**INFORME DE VISITA DE CONTROL
N° 009-2025-OCI/0387-SVC**

**VISITA DE CONTROL
MUNICIPALIDAD DISTRITAL DE COPORAQUE
COPORAQUE, ESPINAR, CUSCO**

**“CREACIÓN DEL SERVICIO DE ANFITEATRO PARA EL
DESARROLLO SOCIO CULTURAL DE LA COMUNIDAD DE
TOTORA ALTA DEL DISTRITO DE COPORAQUE –
PROVINCIA DE ESPINAR – DEPARTAMENTO DE CUSCO”**

Fuente: Plano de estructuras, lamina ES-04.
Elaborado por: Comisión de Control.

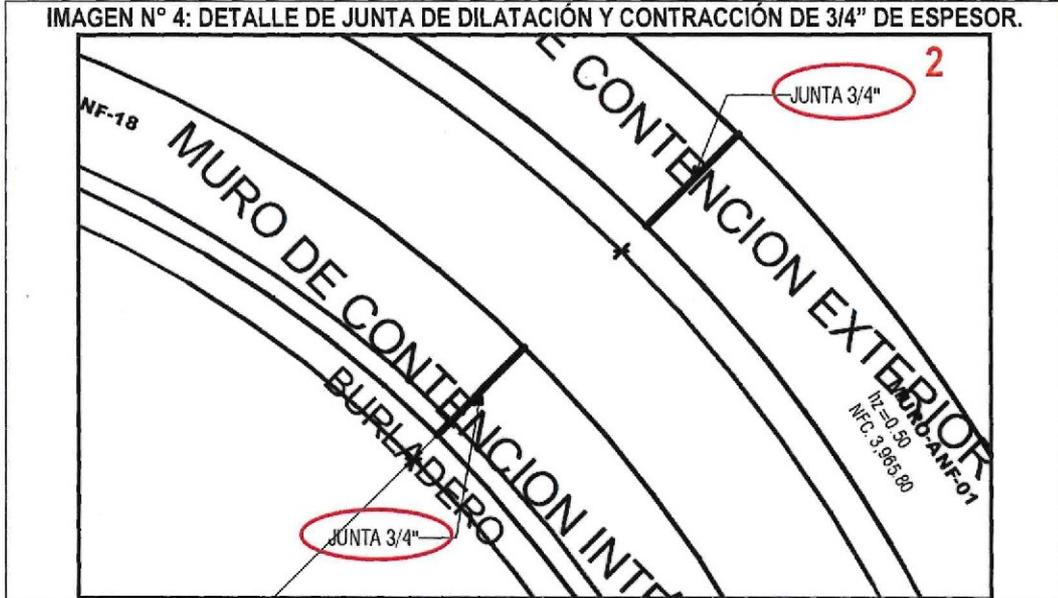
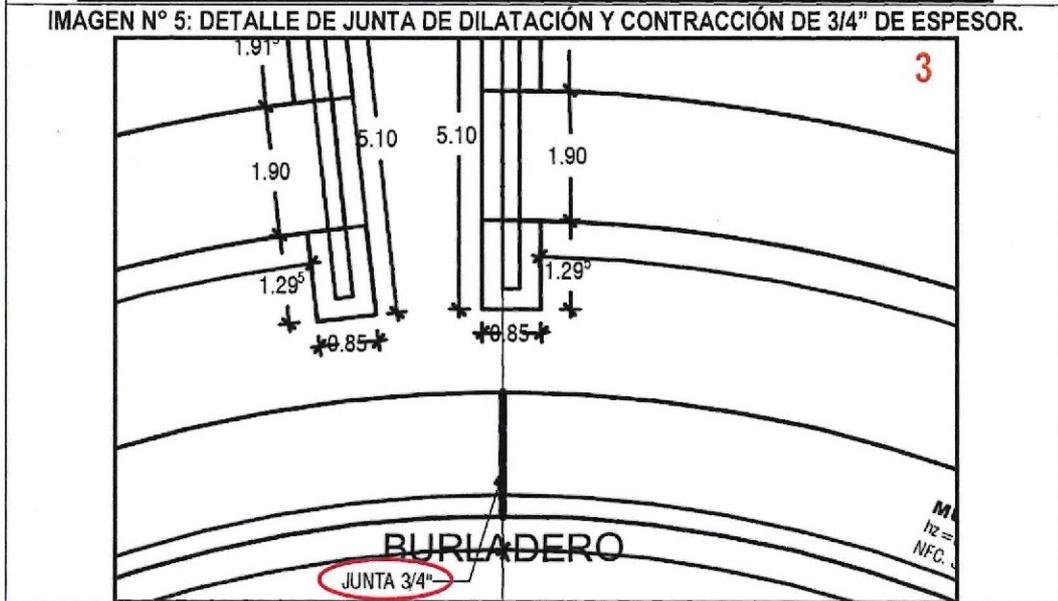
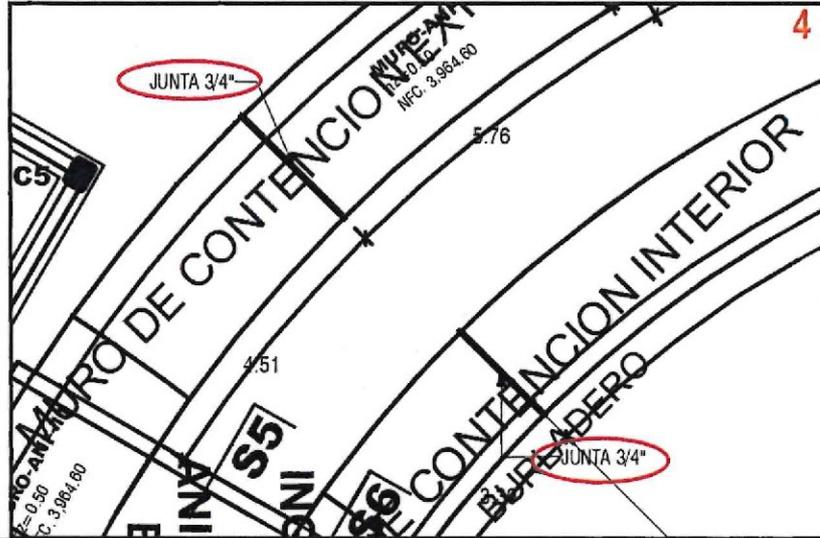
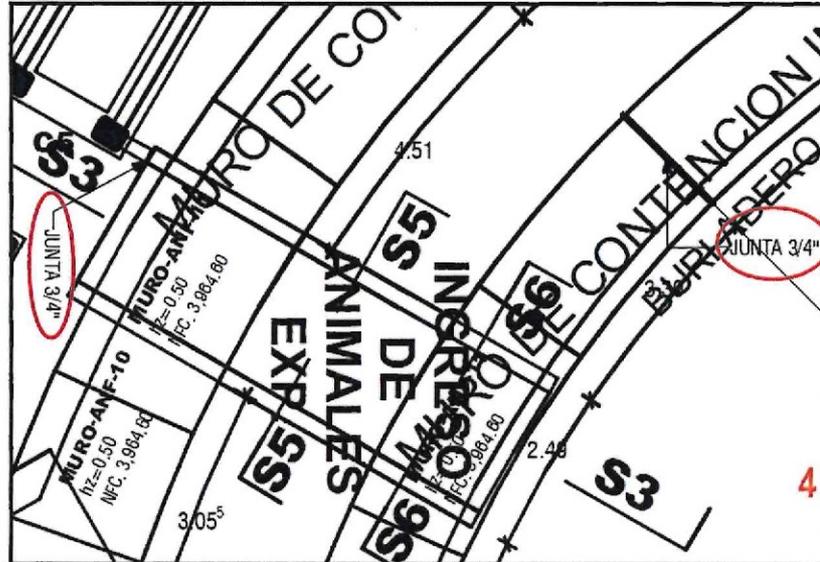
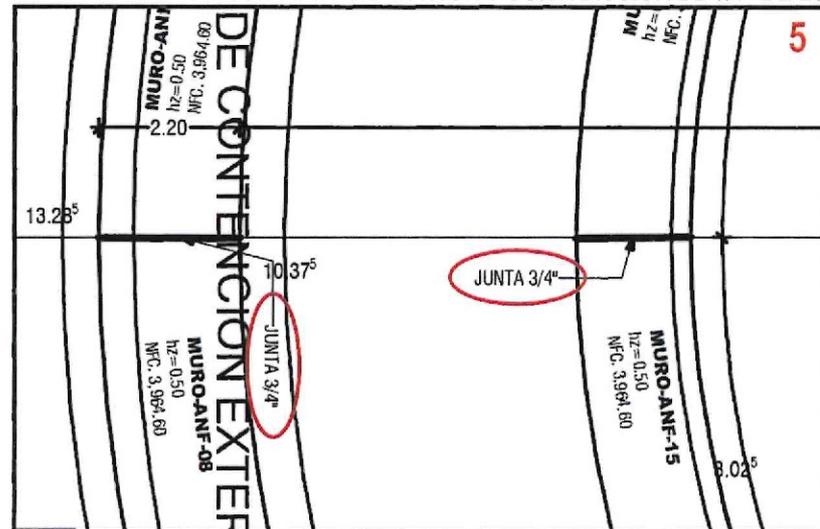
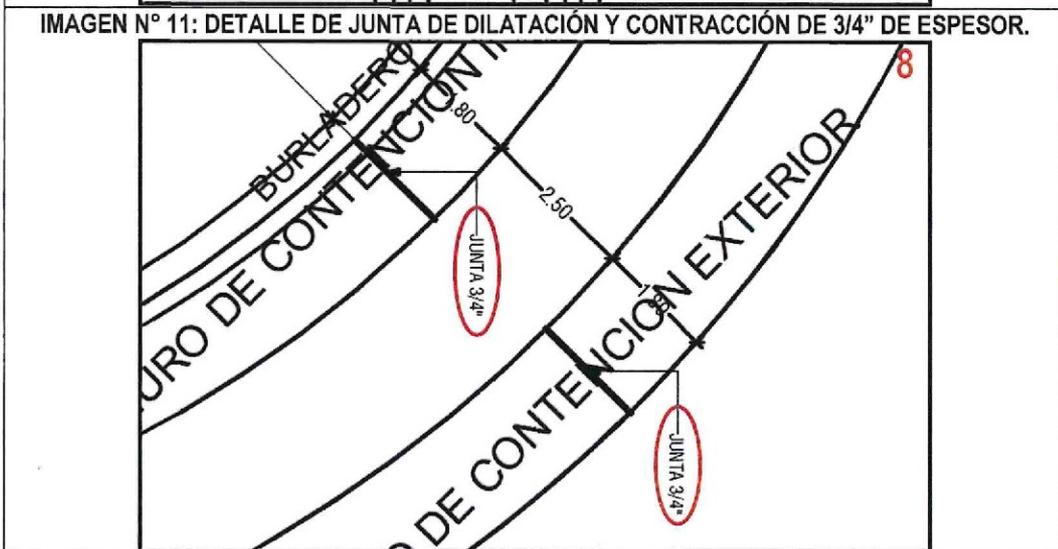
No obstante, de la visita de inspección realizada el 28 de enero de 2025¹¹, se advirtió que no existen juntas de dilatación ni contracción, como se muestra en las siguientes imágenes:

Por lo tanto, se advierte que el Residente y Supervisor de Obra han ejecutado partidas de concreto sin dejar juntas de dilatación y contracción por lo que han generado fisuras en la infraestructura de concreto, situación que se refleja la deficiente dirección técnica en la ejecución de la Obra.

De la revisión realizada al Expediente Técnico de obra, encontramos en las especificaciones técnicas, la partida 06.02.04 Juntas Asfálticas, la cual contempla la ejecución de juntas de dilatación y contracción; estas permiten que los materiales se expandan y contraigan sin que se agrieten o deformen, estos son elementos fundamentales para todo tipo de construcción; ahora según las especificaciones técnicas cómo se indica a continuación:

IMAGEN N° 16
PRESENTACIÓN DE FISURAS EN LA INFRAESTRUCTURA DE CONCRETO (TRIBUNA O GRADERIAS).

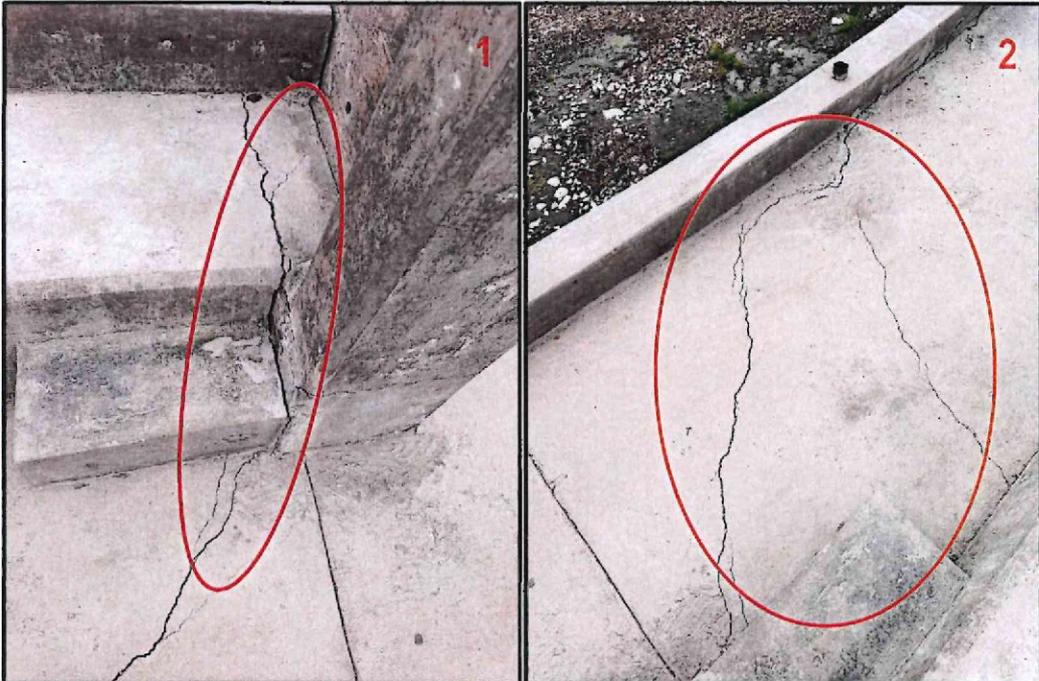
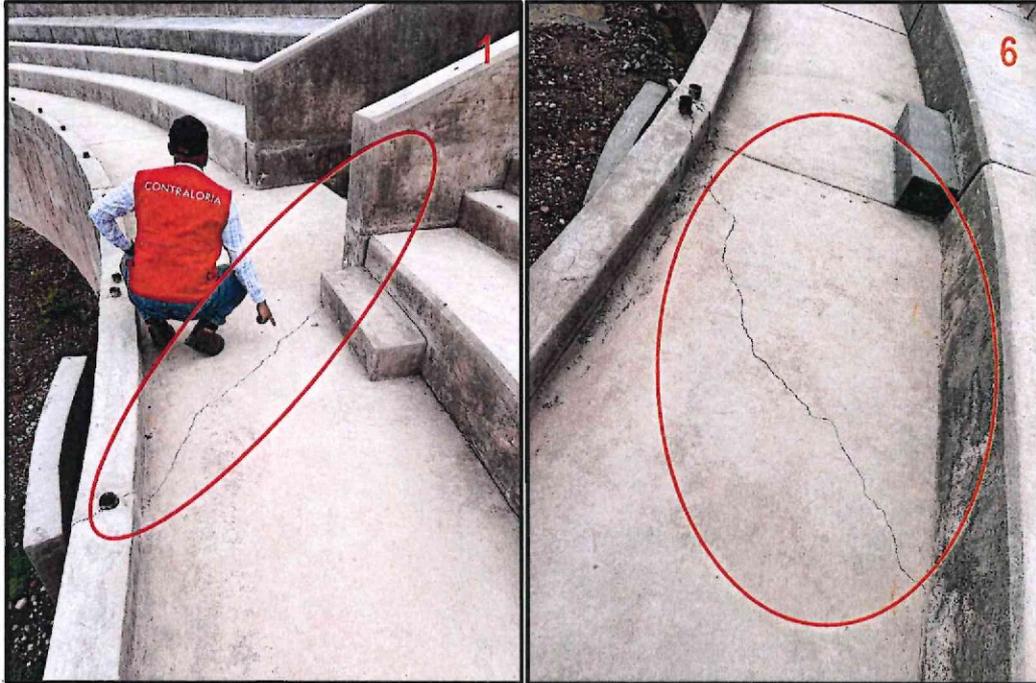
Como se observa, habría generado que la estructura de concreto presente fisuras en diferentes partes, como se muestra en las siguientes imágenes:

La situación expuesta ocasionó agrietamientos y fisuras que conllevarían a un posible colapso de las estructuras de la obra.

IMAGEN N° 18
DEFICIENCIAS ESTRUCTURALES EN LA INFRAESTRUCTURA DE CONCRETO (GRADERIAS O TRIBUNA).

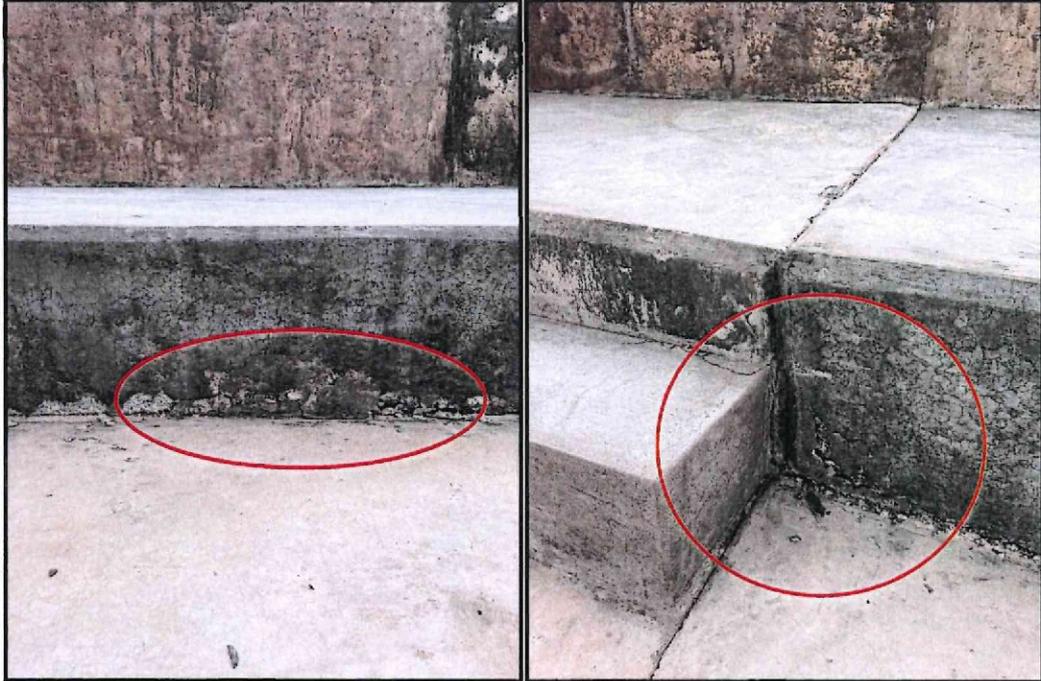
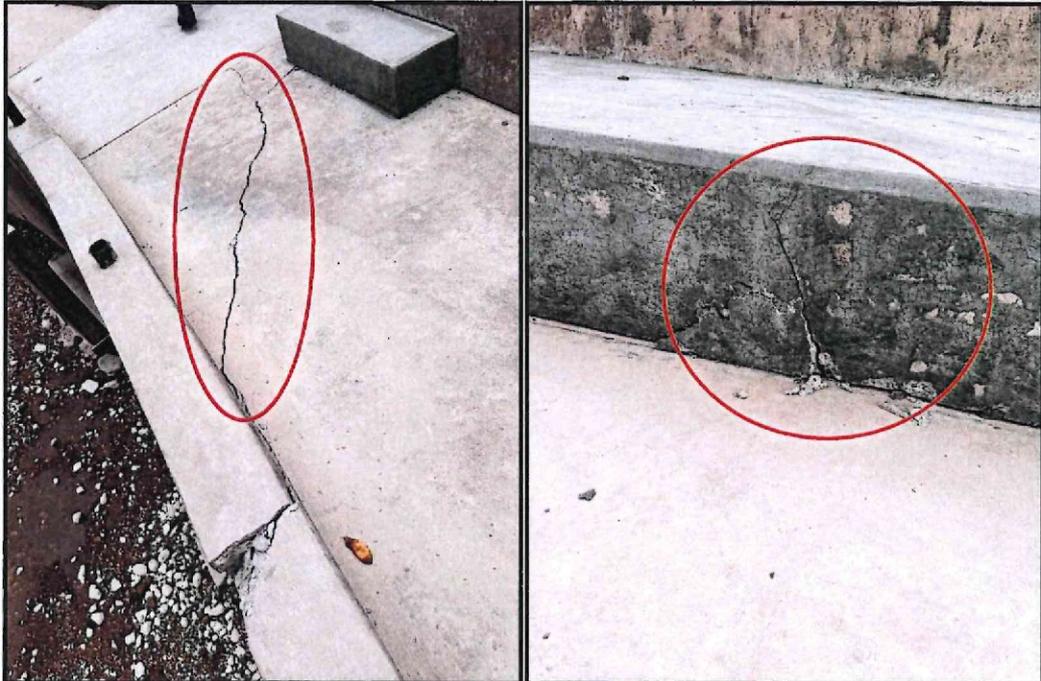
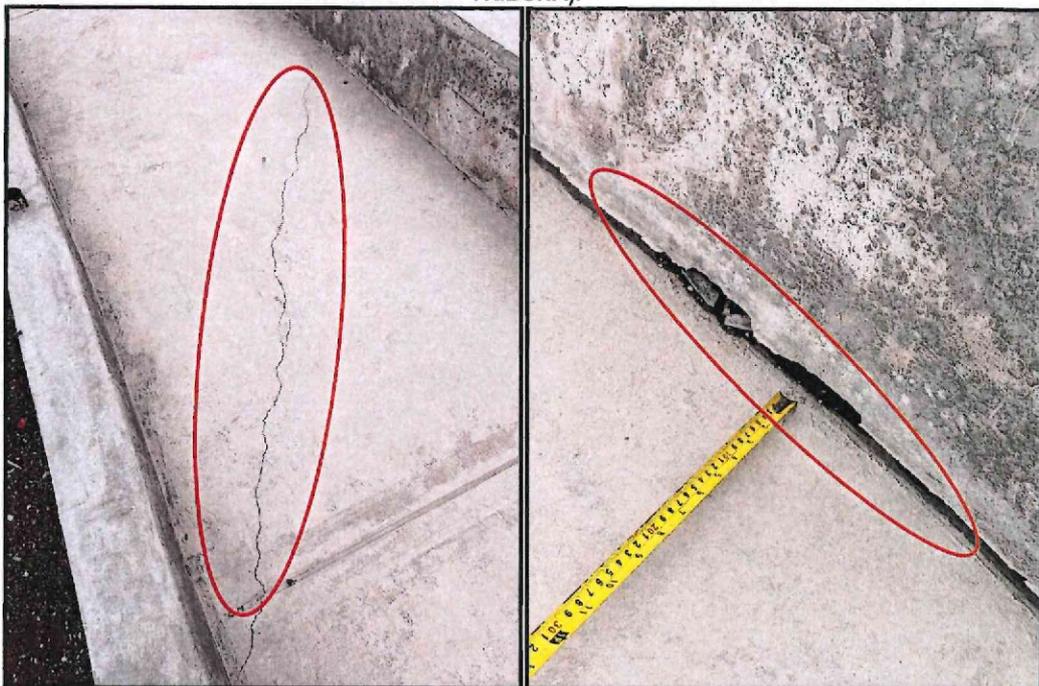
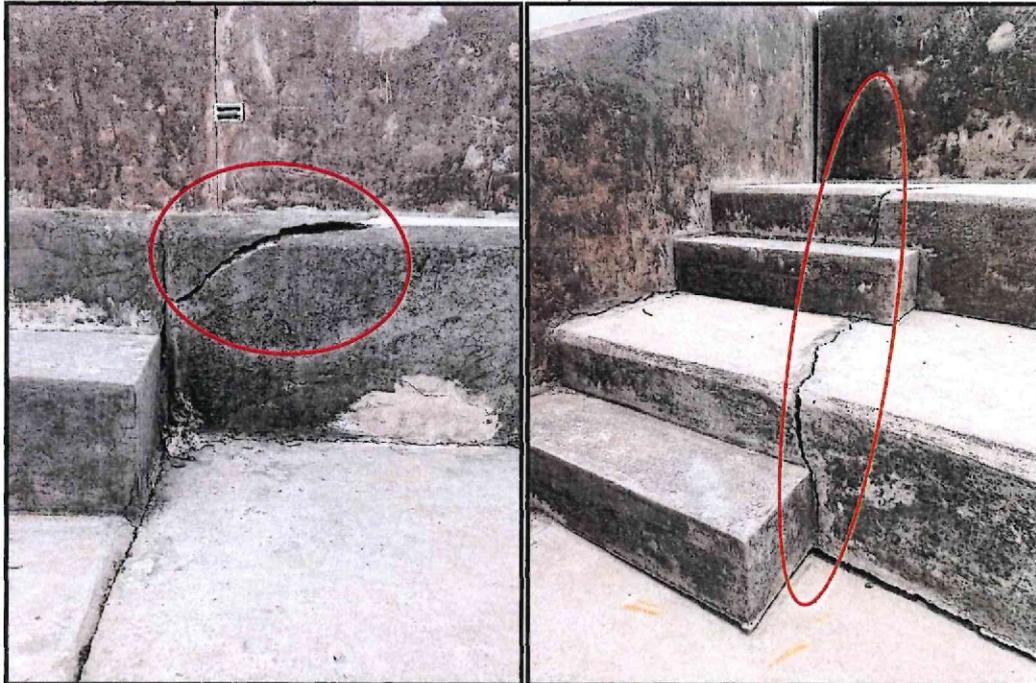
La ausencia de los certificados de calidad de los ensayos a la compresión del concreto revela que podrían existir deficiencias en las estructuras de concreto; ahora de la visita realizada el estado de la obra, es como se muestra:

Por lo tanto, se advierte que el Residente y Supervisor de Obra han ejecutado partidas de concreto sin presentar certificados de calidad, además se han identificado fisuras y fracturas en la infraestructura de concreto, situación que refleja la falta de dirección técnica en la ejecución de la Obra.

- Como la resistencia es base para la aceptación, cada clase de concreto deberá estar representado por lo menos por un ensayo (03 especímenes) por cada 10 m³ de concreto fabricado. La Supervisión podrá solicitar un número razonable de ensayos adicionales cada vez que se varíe la calidad o procedencia de los materiales o los métodos de fabricación y colocación del concreto o cada vez que lo estime conveniente. Se entiende por cada clase de concreto toda calidad de concreto en cuanto a su resistencia y tipo de concreto.
- Las probetas o especímenes fabricados para comprobar las proporciones adecuadas para determinar la resistencia del concreto, deberán ser moldeadas y curadas de acuerdo al método para fabricar y curar especímenes de compresión y flexión en el campo, Norma C-31.
- El tiempo que transcurrirá para hacer los ensayos de resistencia será de 28 días y de 7 días.

IMAGEN N° 26
DEFICIENCIAS ESTRUCTURALES EN LA INFRAESTRUCTURA DE CONCRETO (GRADERIAS O TRIBUNA).

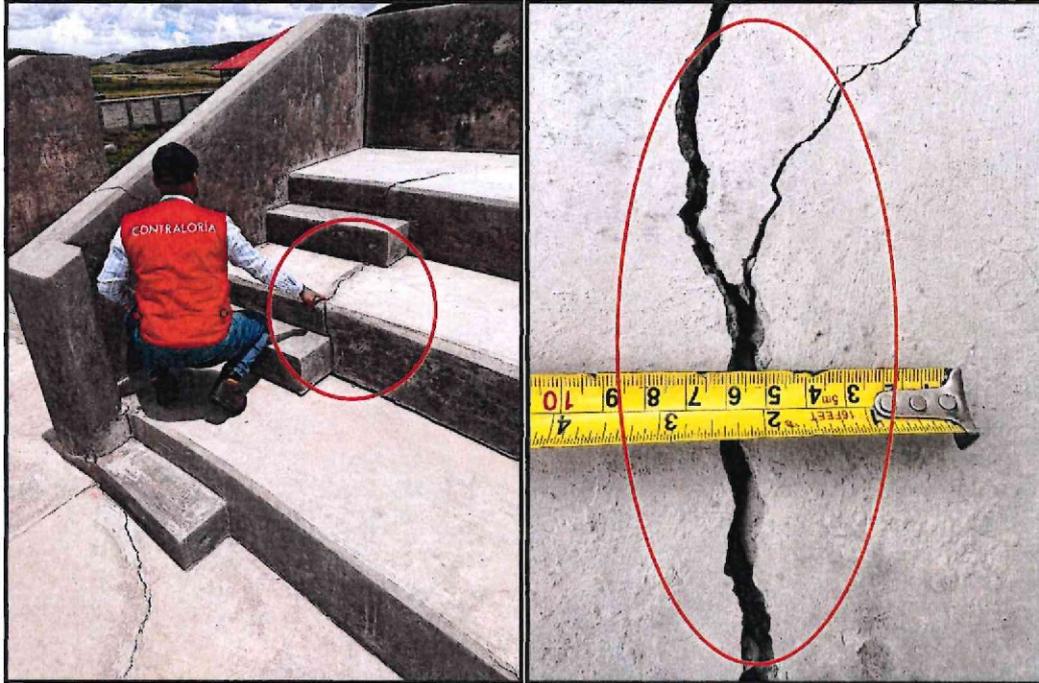
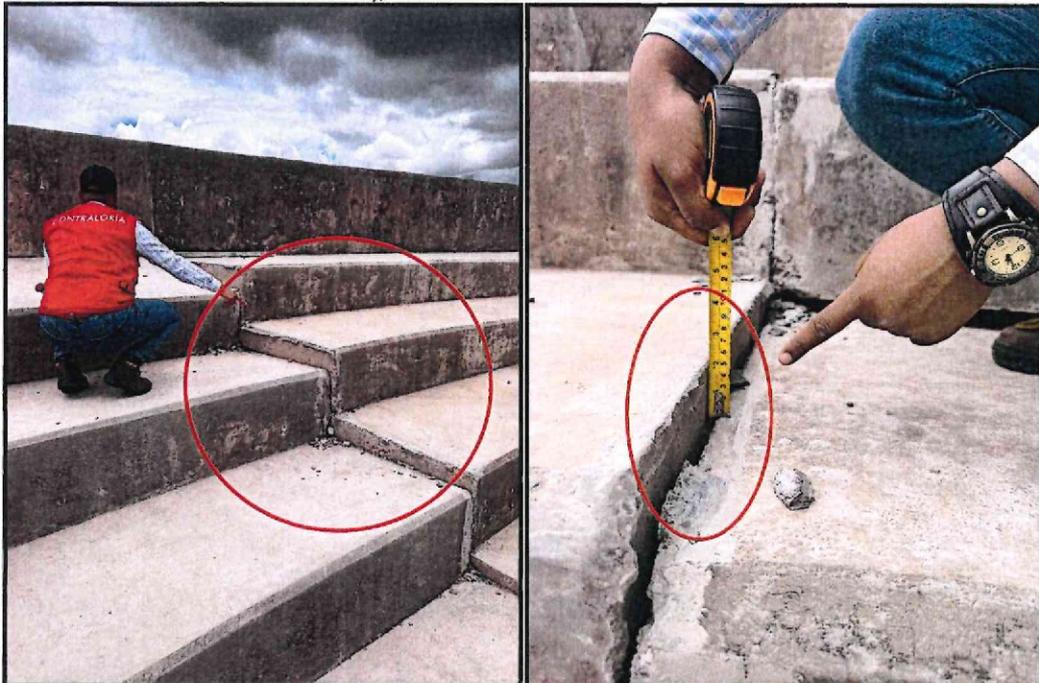
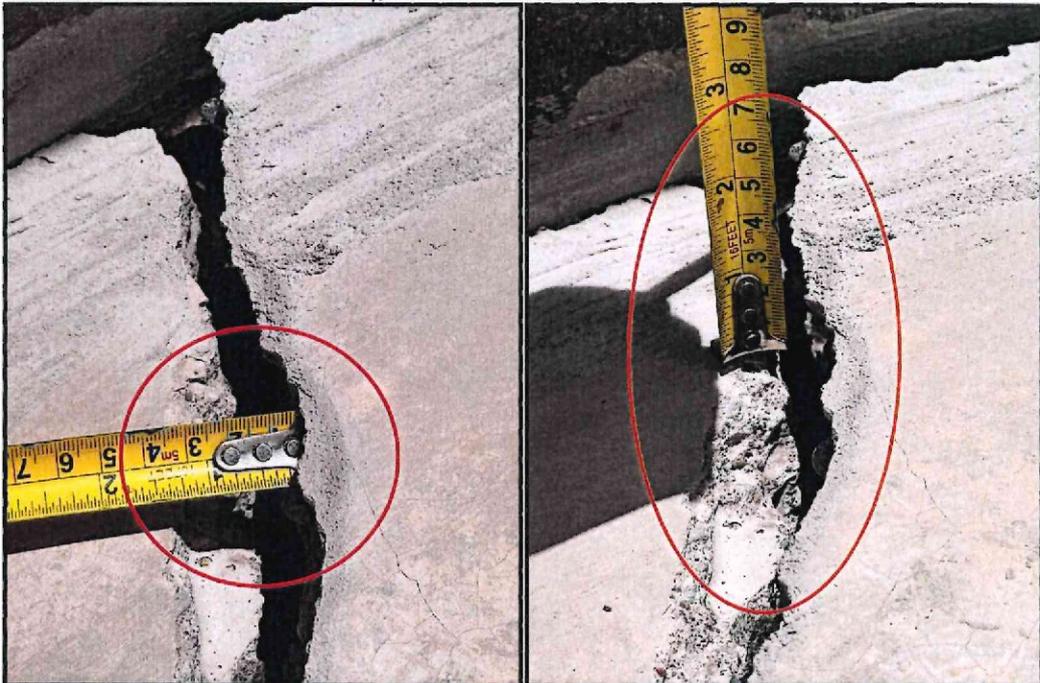
IMAGEN N° 27
DEFICIENCIAS ESTRUCTURALES EN LA INFRAESTRUCTURA DE CONCRETO (GRADERIAS O TRIBUNA), POR ASENTAMIENTO DE TERRENO.

El porcentaje de compactación para el primer y segundo relleno, no será menor del 85% de la máxima densidad seca del Proctor modificado ASTM D-698 o AASHTO-T-180. De no alcanzarse el porcentaje establecido, el constructor hará las correcciones del caso, debiendo efectuar nuevos ensayos hasta conseguir la compactación deseada. En el caso de zonas de trabajo donde existan pavimentos y/o veredas, el segundo relleno estará comprendido entre el primer relleno hasta el nivel superior del terreno.
